COMUNE DI TRIESTE

PIANO PARTICOLAREGGIATO DEL CENTRO STORICO

Controdeduzioni alle osservazioni/opposizioni
01 - 36

CONTRODEDUZIONE ALLE OSSERVAZIONI/OPPOSIZIONI
al "Piano Particolareggiato del Centro Storico" adottato in data 09/11/2020

Modifica della classe di appartenenza immobile di via San Michele 34

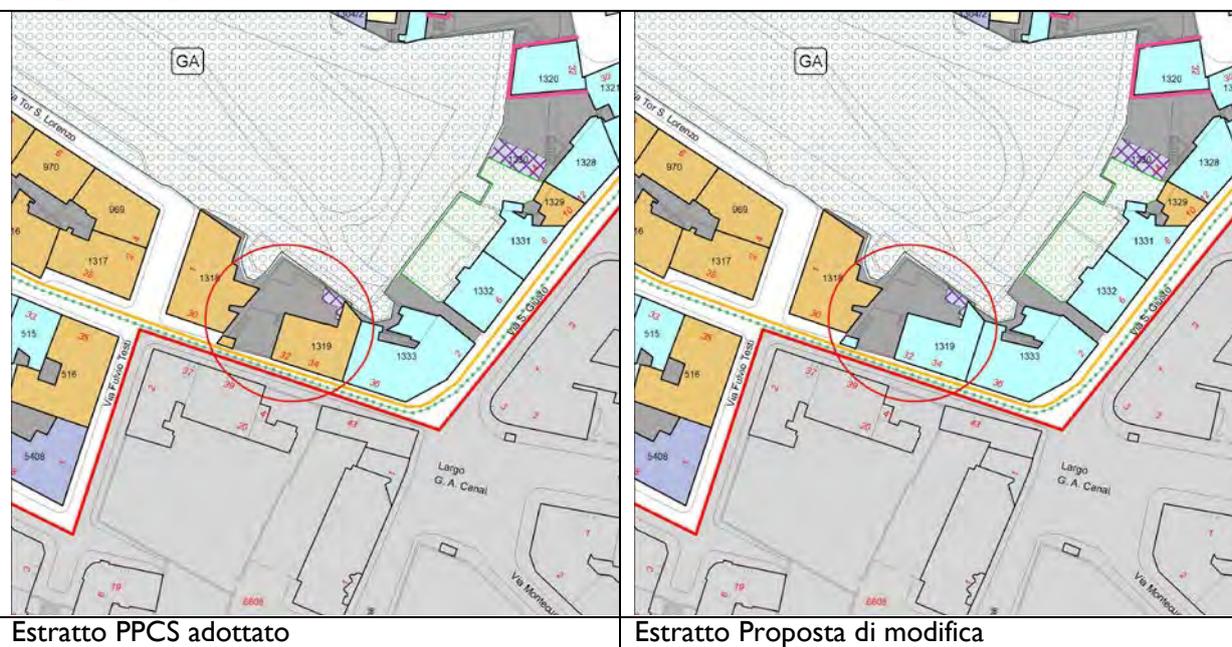
Chiede la modifica della classe di appartenenza dell'immobile di via San Michele 34 dichiarando che tale manufatto sia di "recente formazione" (come definito dal precedente strumento attuativo - "Semerani") e non è assolutamente caratterizzato da quegli elementi che definiscono la classe/grado 2. Rileva inoltre che l'organizzazione interna stessa è incoerente e sgarbata; le altezze inter piano incongruenti: si va da altezze di 2,50 ad altezze di 3,60 ml. La posizione della scala errata dal punto di vista distributivo. La stessa è decentrata rispetto alla geometria della pianta, e non rappresenta in alcun modo la tipologia più frequente degli edifici coevi del centro storico cittadino. La scala stessa (angusta, buia e malsana ai primi due livelli) è visibilmente stata realizzata in due distinti periodi l'uno successivo all'altro. La copertura del tetto, ancora, è caotica, incongruente, e presenta numerosi adattamenti alle esigenze dei successivi momenti in cui è stata modificata.

Si propone di accogliere la richiesta poiché nell'approfondimento dell'indagine storico-architettonica e della lettura delle trasformazioni dell'edificio sia all'interno che all'esterno e nel suo immediato contesto urbano, nonché dalla documentazione archivistica agli atti, risulta pertinente l'istanza di modifica della classe d'appartenenza dell'immobile di via San Michele 32-34 (anagrafico 1319) dalla classe 2 alla classe 3. A supporto anche il fatto che l'assetto attuale interno dell'edificio rende insostenibile difficilmente realizzabile un suo recupero atto a perseguire gli indirizzi del Piano stesso finalizzati al recupero e alla rivitalizzazione socio-economica, alla conservazione attiva e conseguentemente alla garanzia della protezione e miglioramento del patrimonio culturale, storico-paesaggistico del centro storico. Nel caso specifico il valore dell'edificio sta innanzitutto nella sua configurazione esterna e nel rapporto che ha nel contesto urbano, ove le facciate principali, il giardino la gloriette ottocentesca contribuiscono alla composizione della quinta architettonica di grande pregio e valore cultura e paesaggistico che contraddistingue quella parte di città. Tuttavia, la scheda di analisi allegata al Piano evidenzia i seguenti "elementi di pregio" da mantenere in caso di recupero

dell'edificio: facciata, atrio, corpo scala, giardino, belvedere su via San Michele, entrata al giardino di via San Michele. Tali elementi risultano ancora riconoscibili nonostante lo stato di degrado in cui versa l'immobile e le modifiche apportate successivamente.
(come OSS. 01.01,08, 03.01).

Gli Elementi del Piano- tav. C6

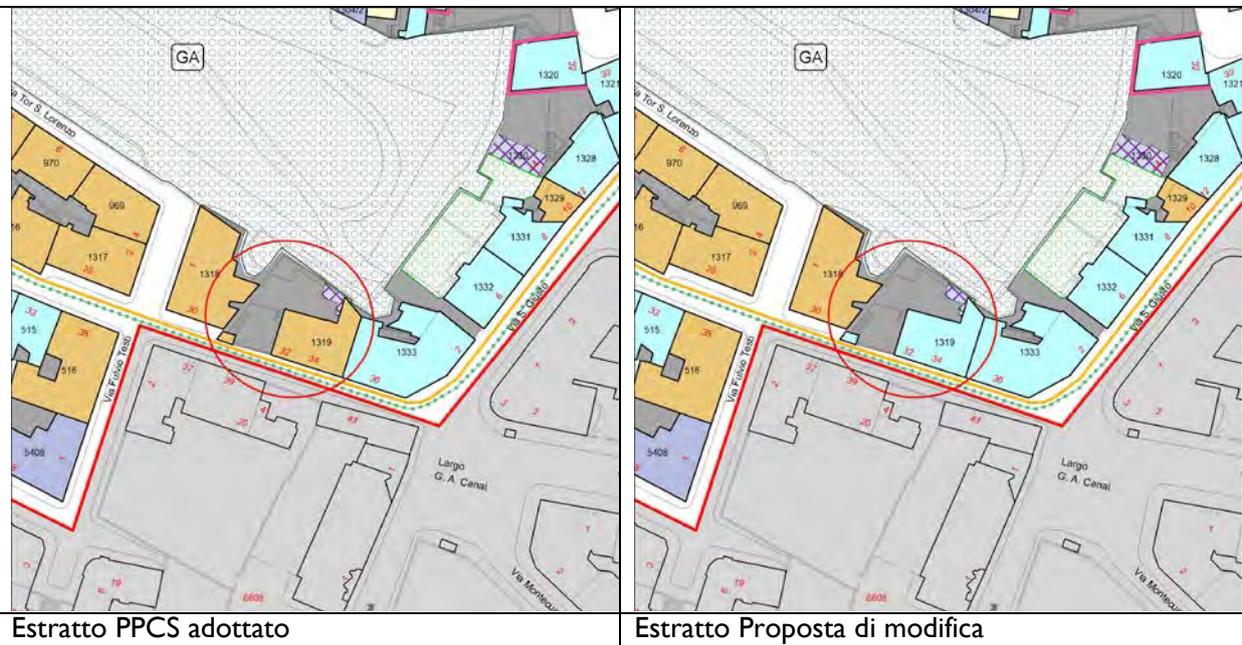
Chiede la modifica della classe di appartenenza dell'immobile di via San Michele 34 dichiarando che tale manufatto sia di "recente formazione" (come definito dal precedente strumento attuativo - "Semerani") e non è assolutamente caratterizzato da quegli elementi che definiscono la classe/grado 2. Rileva inoltre che l'organizzazione interna stessa è incoerente e sgarbata; le altezze interpiano incongruenti: si va da altezze di 2,50 ad altezze di 3,60 ml. La posizione della scala errata dal punto di vista distributivo. La stessa è decentrata rispetto alla geometria della pianta, e non rappresenta in alcun modo la tipologia più frequente degli edifici coevi del centro storico cittadino. La scala stessa (angusta, buia e malsana ai primi due livelli) è visibilmente stata realizzata in due distinti periodi l'uno successivo all'altro. La copertura del tetto, ancora, è caotica, incongruente, e presenta numerosi adattamenti alle esigenze dei successivi momenti in cui è stata modificata.

Si propone di accogliere la richiesta poiché nell'approfondimento dell'indagine storico-architettonica e della lettura delle trasformazioni dell'edificio sia all'interno che all'esterno e nel suo immediato contesto urbano, nonché dalla documentazione archivistica agli atti, risulta pertinente l'istanza di modifica della classe d'appartenenza dell'immobile di via San Michele 32-34 (anagrafico 1319) dalla classe 2 alla classe 3. A supporto anche il fatto che l'assetto attuale interno dell'edificio rende insostenibile difficilmente realizzabile un suo recupero atto a perseguire gli indirizzi del Piano stesso finalizzati al recupero e alla rivitalizzazione socio-economica, alla conservazione attiva e conseguentemente alla garanzia della protezione e miglioramento del patrimonio culturale, storico-paesaggistico del centro storico. Nel caso specifico il valore dell'edificio sta innanzitutto nella sua configurazione esterna e nel rapporto che ha nel contesto urbano, ove le facciate principali, il giardino la glorieta ottocentesca contribuiscono alla composizione della quinta architettonica di grande pregio e valore cultura e paesaggistico che contraddistingue quella parte di città. Tuttavia, la scheda di analisi allegata al Piano evidenzia i seguenti "elementi di pregio" da mantenere in caso di recupero

dell'edificio: facciata, atrio, corpo scala, giardino, belvedere su via San Michele, entrata al giardino di via San Michele. Tali elementi risultano ancora riconoscibili nonostante lo stato di degrado in cui versa l'immobile e le modifiche apportate successivamente.
(come OSS. 01.01,2.01,08).
